NEUBAU NORDSTRASSE 174 ZÜRICH-WIPKINGEN

BERICHT DES PREISGERICHTS

Zürich, 29. Juni 2020

Projekt 02	NORD
Architektur	BUR Architekten, Zürich

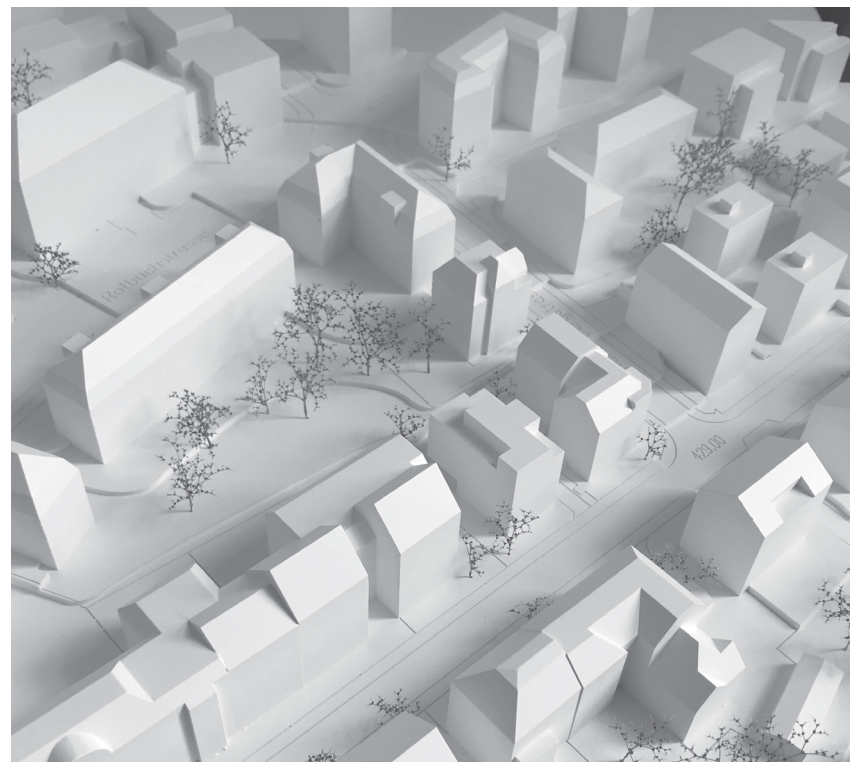
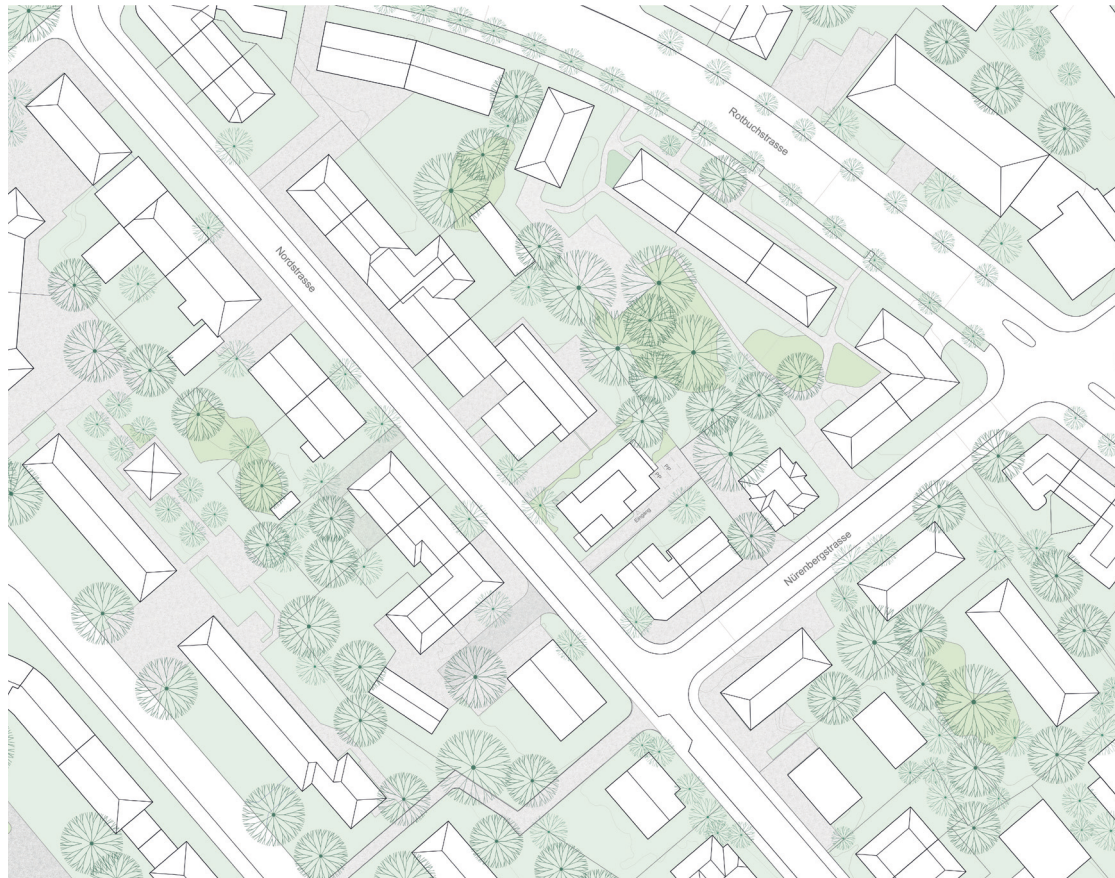
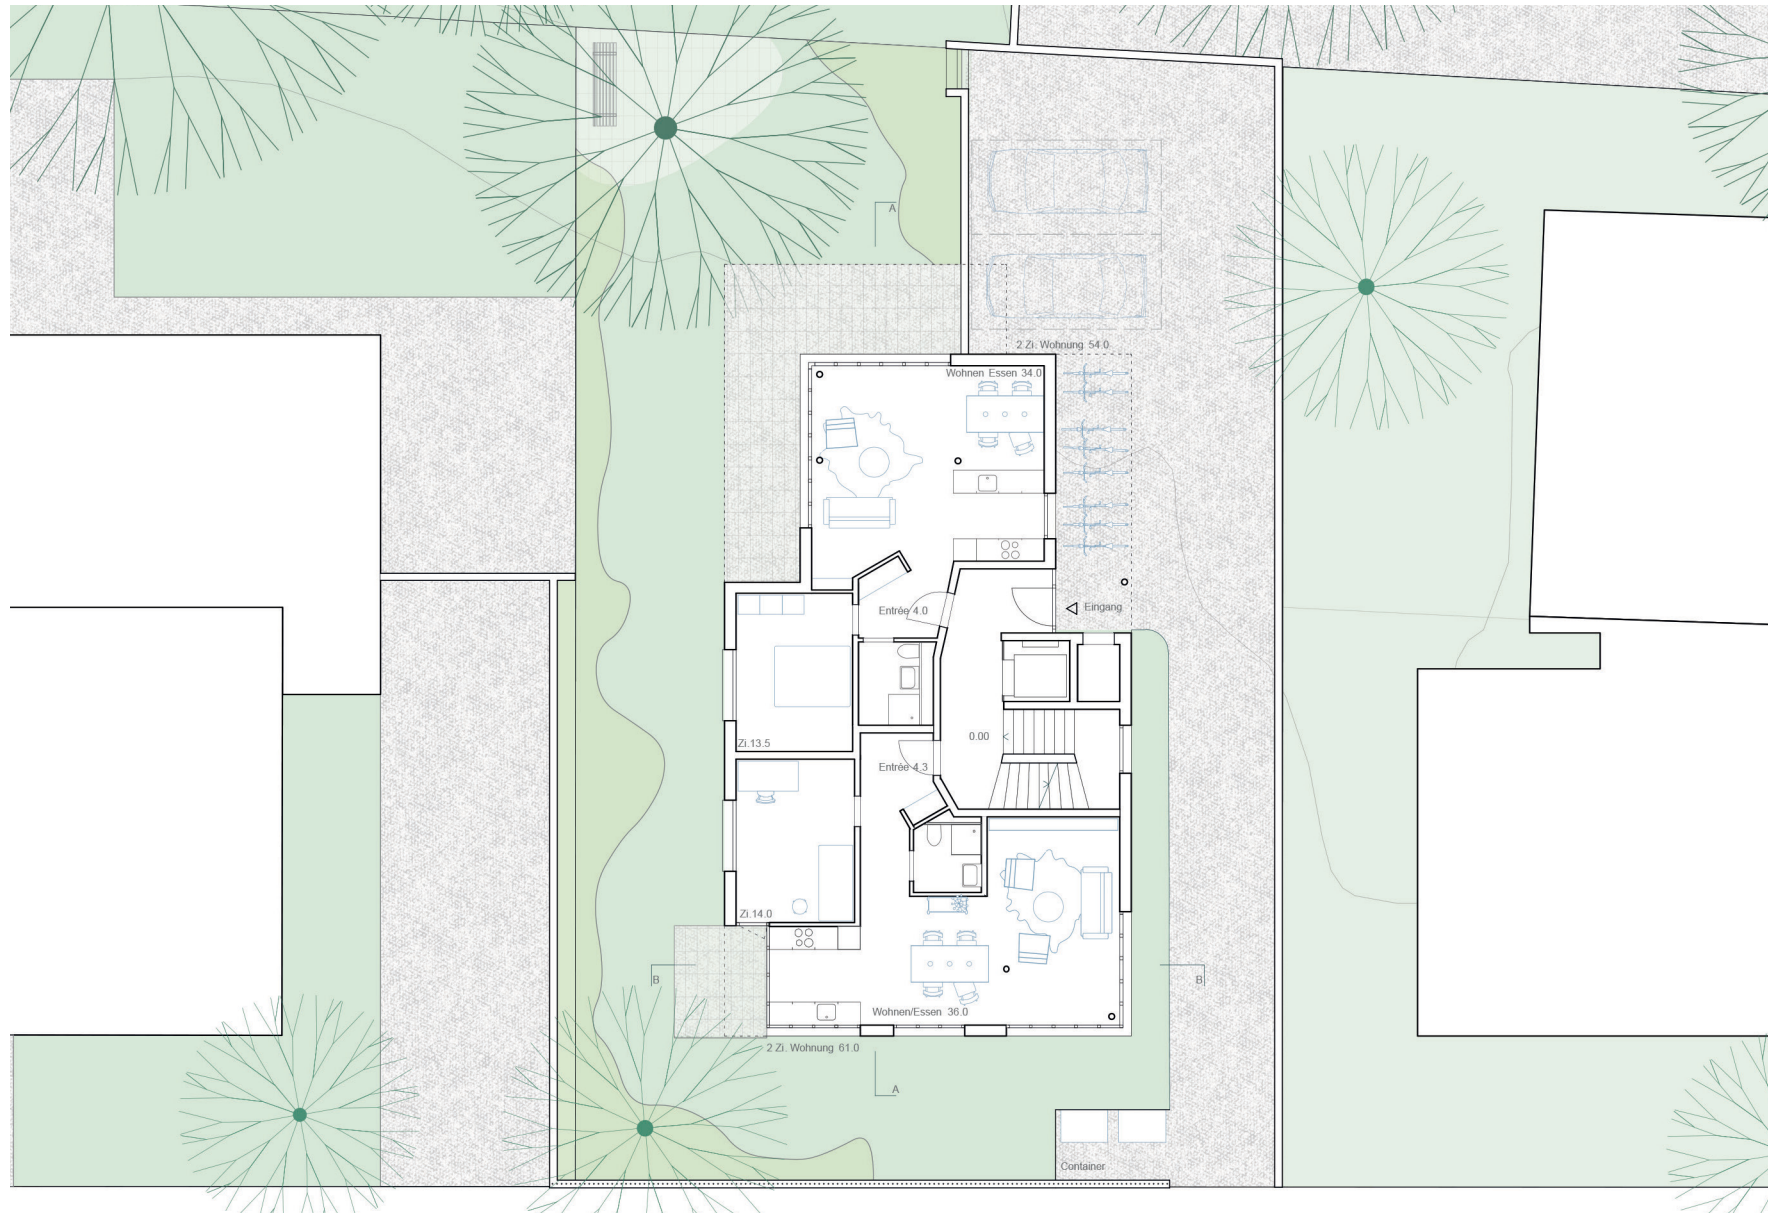
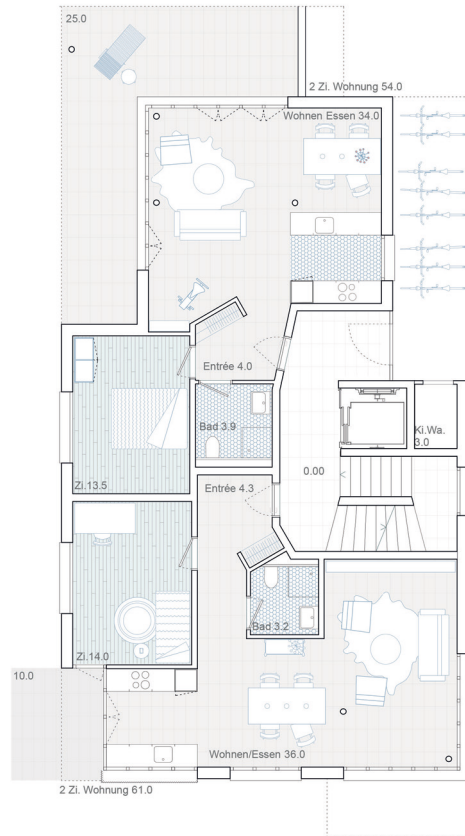
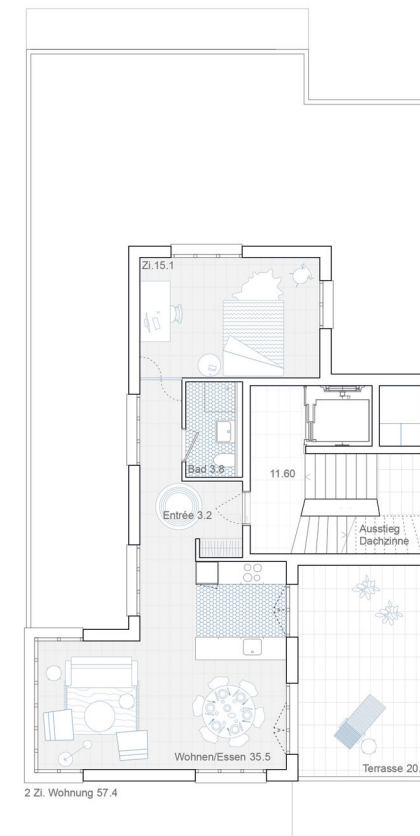
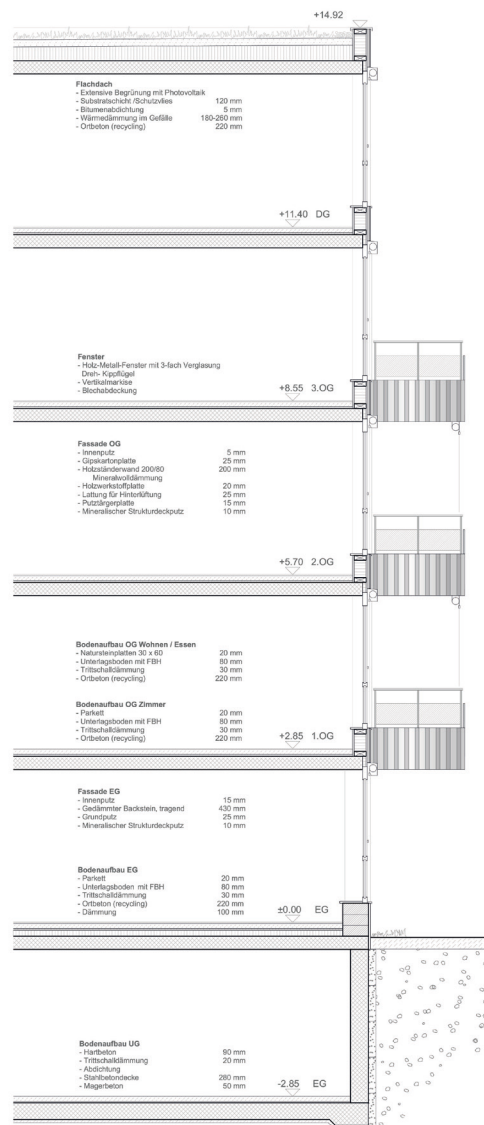
Die Projektverfasser leiten die Volumetrie und Gestaltung des Projektvorschlages aus der Bebauungsstruktur des Quartiers ab: Einfach gestaltete, meist verputzte Solitärbauten, zum Teil mit Erkern, oder zu kurzen Zeilen zusammengefasste, strassenbegleitende Baukörper, oft mit Balkonen, prägen den Ort. Das Projekt Nord sieht ein auf vier Vollgeschosse beschränktes Gebäude mit Attikageschoss vor. Die Fassade wird strassenseitig über ausladende Balkone gegliedert. Dieses Thema wird in der rückwärtigen, gegen den begrünten Innenhof ausgerichteten Fassade aufgenommen, und in einer gelungenen, differenzierten Abwandlung weitergeführt. Die der kühnen Interpretation der Erkerregelung geschuldete, beidseitige Ausdünnung des Volumens im Erdgeschoss, kontrastiert mit der Selbstverständlichkeit, mit welcher sich das Gebäude auf den Strassenraum ausrichtet. Die Volumetrie des Gebäudes vermag zum rückwärtigen Raum nicht in gleichem Mass zu überzeugen.

Die Erschliessung des Neubaus erfolgt entlang der Südostfassade, was dazu führt, dass die Erdgeschosswohnungen zu einem grossen Teil gegen Nordwesten und damit auf die Tiefgarageneinfahrt des Nachbargebäudes ausgerichtet sind. Die Gestaltung des Vorgartens ist stimmungsvoll gelöst, wogegen die Parkierungsanlage im hinteren Bereich des Grundstückes viel Gartenfläche besetzt.

Die Vollgeschosse sind jeweils als Zweispänner angelegt. Die Wohnungen sind eher konventionell organisiert, verfügen aber über eine spannungsvolle Raumsequenz von Küche, Essen, Wohnen und Aussenraum. Dieses Raumgefüge ist jeweils entweder auf den Strassenraum, gegen Südwesten, oder aber gegen den baumbestandenen, parkartigen Binnenraum, im Nordosten, orientiert. Aufgrund der dreiseitigen Befensterung kann deren unterschiedliche Ausrichtung als gleichwertig beurteilt werden, was als grosse Qualität des Projektvorschlages

beurteilt wird. Die beengten Entrées und Korridore vermögen hingegen nicht zu überzeugen. Die Erdgeschosswohnungen verfügen über eigene Gartensitzplätze und werden vom Grünraum umspült, was aber auch zu Lasten möglicher Gemeinschaftsflächen geht. Dass die Dachwohnung die ganze Dachfläche einnimmt, wird ebenfalls kritisiert.

Insgesamt wird der genossenschaftliche Gedanke vermisst, da weder im Erdgeschoss, noch im Treppenhaus oder auf dem Attikageschoss genügend Flächen für Begegnungen und gemeinsame Aktivitäten angeboten werden. Lediglich auf der obersten Dachfläche besteht die Möglichkeit sich zu treffen, was aber für ältere, oder gehbehinderte Personen nicht möglich sein dürfte.

Der gestalterische Ausdruck wird vom Zusammenspiel der Balkonelemente und der verglasten Veranden mit der zurückhaltenden Putzfassade geprägt. Profilierte Alubleche kontrastieren mit der mineralischen Oberfläche und verleihen dem Gebäude seinen unverwechselbaren Charakter. Die Fassaden sind gekonnt komponiert und vermitteln eine stimmungsvolle Atmosphäre.

Die Verfasser schlagen ein einfaches und stimmiges Gebäudetechnikkonzept vor. Das kompakte Volumen lässt eine gute Wirtschaftlichkeit erwarten.

Das Projekt Nord überzeugt aufgrund der spannungsvollen, differenzierten Ausformulierung der zwei unterschiedlichen Gebäudeseiten, welche gleichwertige Wohnungen mit schönen Raumabfolgen im Wohnbereich aufweisen.

Im rückwärtigen Gebäudesockel ist das Volumen hingegen zu wenig austariert. Das Fehlen gemeinschaftlicher Begegnungsräume wird ebenfalls bemängelt.

Projekt 03	Lemon Tree
Architektur	Scheidegger Keller Architekten, Zürich

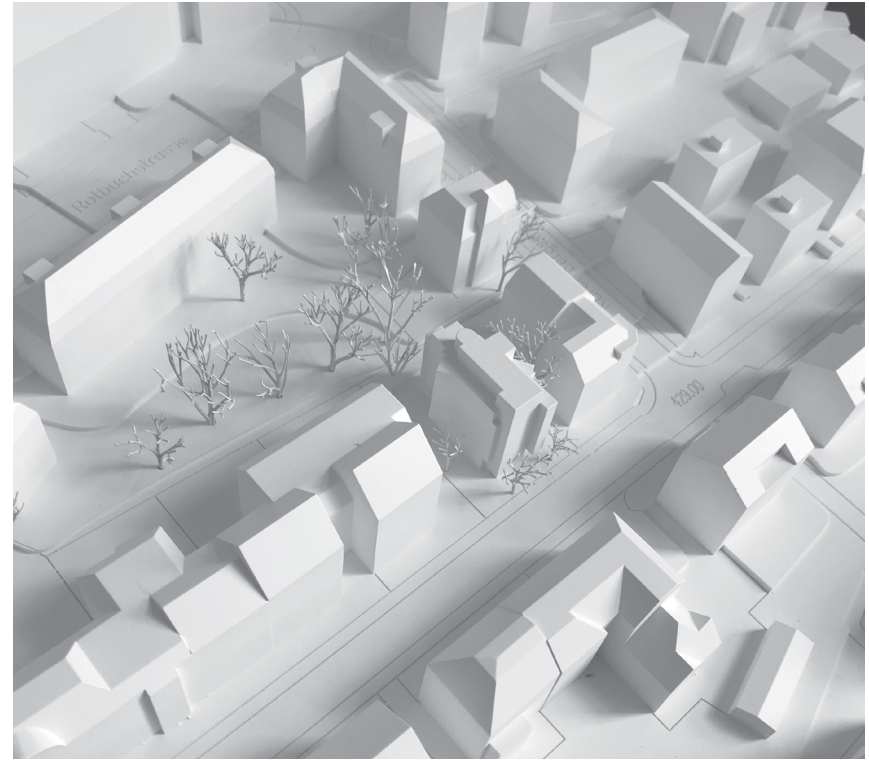
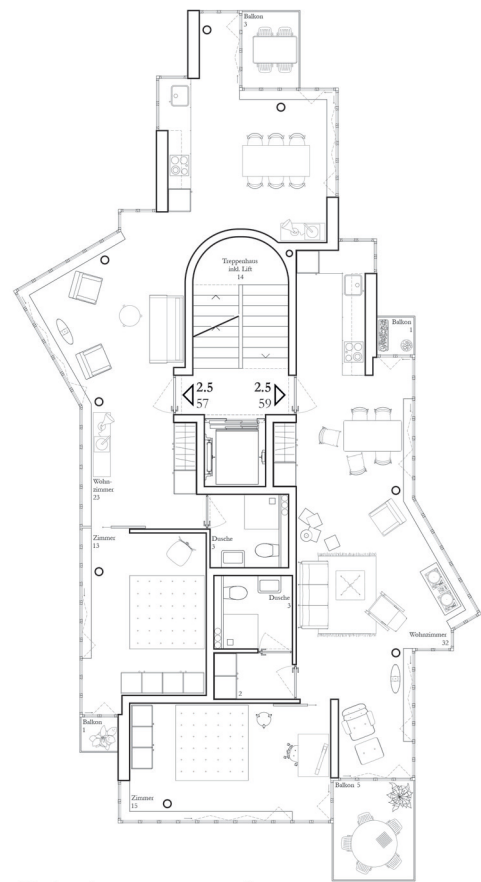
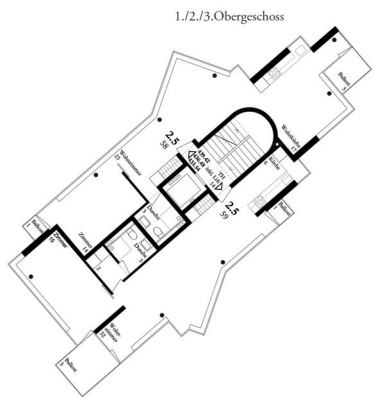
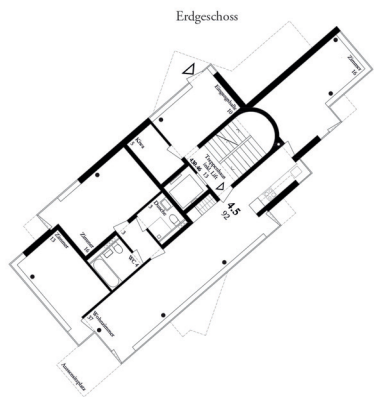
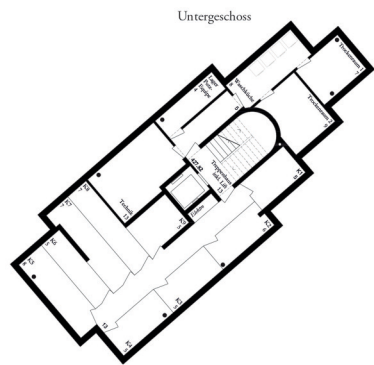
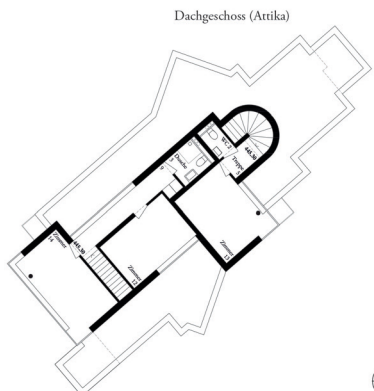
Die Verfasser des Projektes schlagen einen fünfgeschossigen, kubisch differenzierten Baukörper vor, welcher sich als Solitärvolumen in der offenen Hofrandbebauung abhebt. Der durch die 5 geschossige Bauweise erforderliche Grenzabstand stellt das Volumen allseitig frei. Dadurch entsteht eine grosszügigere Umgebungsfläche, welche als allgemeine Vorgartensituation ohne klare Abgrenzung des Privatbereichs der Parterrewohnung rund ums Haus läuft.

Das Wohnhaus mit einem Unter- und einem Attikageschoss ist weitgehend zweispännig organisiert und wird durch Treppenhaus und Nasszellen in Längsrichtung zweigeteilt. Im optimal organisierten Regelgrundriss sind auf 3 Obergeschossen je zwei 2.5 Zi Wohnungen geschickt verschränkt angelegt, so dass beide Wohnungen 4-seitig orientiert sind. Im Erdgeschoss ist eine 4.5 Zimmerwohnung und im 4. OG und im Attika sind eine 3.5 und eine 4.5 Zimmerwohnung jeweils auf zwei Geschossen angeordnet.

Die Längsteilung der schmalen und knappen Grundrissfläche führt zu einer Organisation mit abwechslungsreichen Raumsequenzen, welche mit wechselnden Band- und Eckfenstersituationen einen direkten, unmittelbaren Aussenraumbezug ermöglichen. Die lichtdurchfluteten, hellen Wohnungen mit grosszügiger Raumhöhe haben einen einfachen und reduzierten Innenausbau. Die gartenseitigen Balkone sind sehr knapp. Hinter dem selbstbewussten und dominanten Auftritt an der Strasse verbergen sich leider ausschliesslich Schlafzimmer. Dies führt zu einer eher unbelebten Strassenfassade.

Das in Massivbauweise erstellte und mit Metallfassade verkleidete Volumen hebt sich neben der Volumetrie auch bezüglich Materialisierung von den umgebenden Bauten ab.

Das enge Korsett, welches sich aus der fünfgeschossigen Bauweise ergibt, führt zu einer knappen Gebäudegrundfläche, welche die Verfasser mit der Längsteilung für die Kleinwohnungen geschickt zu äusserst attraktiven Grundrissen gestalten. Bei den grösseren Wohnungen führt jedoch die knappe Geschossfläche in den obersten zwei Geschossen zu Duplexlösungen, welche in der vorliegenden Form nicht zu überzeugen vermögen und eine gemeinschaftliche Nutzung der Dachfläche verhindern. Die Erdgeschosswohnung ist auf der Zugangsseite stark exponiert und beansprucht einen grossen Teil der Gartenfläche. Hinsichtlich Gemeinschaftsförderung bleibt das Projekt leider sehr zurückhaltend.

Trotz einfachem Haustechnikkonzept und Ausbau mit teilweise sichtbaren Installationen liegen die erwarteten Baukosten aufgrund des ungünstigen Verhältnisses von Geschossfläche zu Abwicklung im Vergleich zu den viergeschossigen Lösungen hoch.

Der Vorschlag hebt sich auf mehreren Ebenen von den anderen Beiträgen ab und lotet die Möglichkeiten einer fünfgeschossigen Bauweise ohne baurechtliche Verstösse geschickt aus. Insgesamt handelt es sich um ein äusserst spannendes, konsequent durchgestaltetes Projekt, welches vom Gebäudeausdruck mit der eleganten Metallfassade und der Ausgestaltung der Wohnungen eher im privaten Eigentumssektor angesiedelt wird und den Anspruch des genossenschaftlichen Wohnens leider zu wenig einlöst.
